Sockelanschluss vertikal

ARCHITEKTUR	
BAUHERR	Kreiskrankenhaus Bergstraße GmbH eine Einrichtung des UKHD VIERNHEIMER STRASSE 2 64646 HEPPENHEIM
BAUVORHABEN	203.01 Kreiskrankenhaus Bergstraße GmbH eine Einrichtung des UKHD GENERALSANIERUNG KKB, HEPPENHEIM

Detail:
- Sockelanschluss des Technikgeschosses

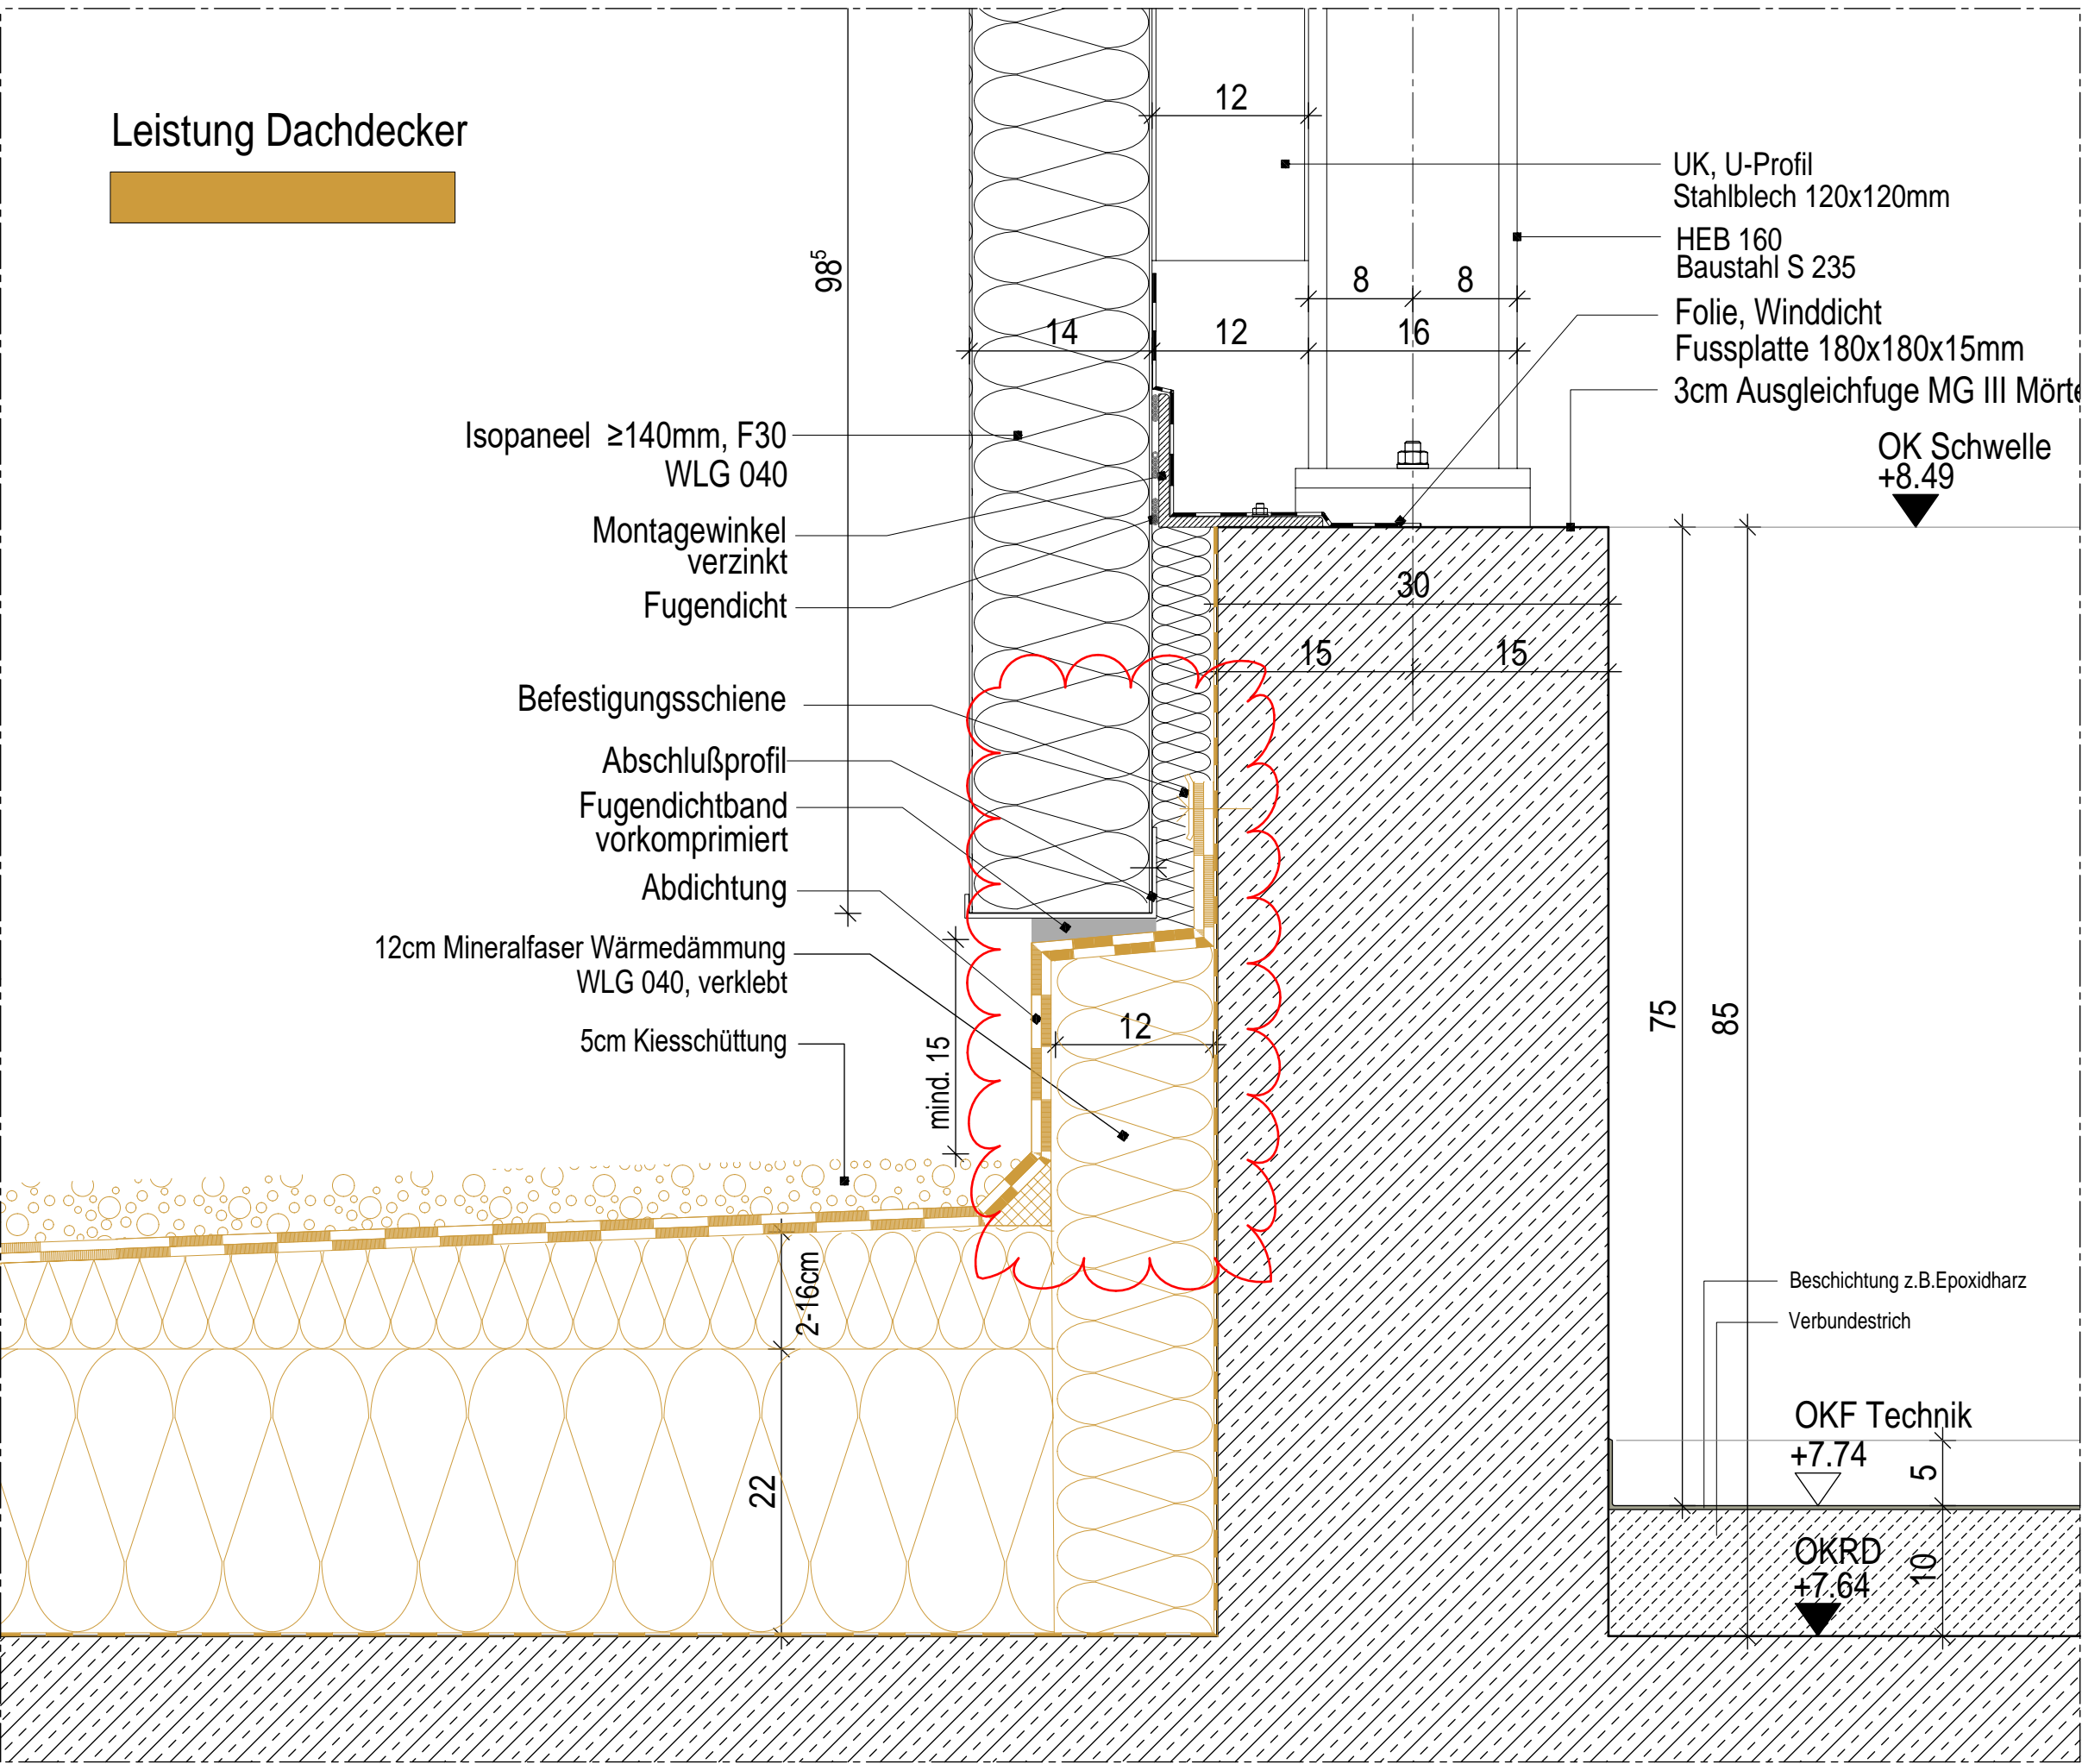
INDEX	ÄNDERUNG	DATUM	GEZ.
01	Sockelanschluß überarbeitet	03.03.26	fdo
02	Grundplatte der Dämmung geändert, Abdichtung angepasst Spezifikationen von Sockelblech und Fugendichtband ergänzt	11.03.26	fdo
03	Sockelblech entfällt	06.05.26	fdo
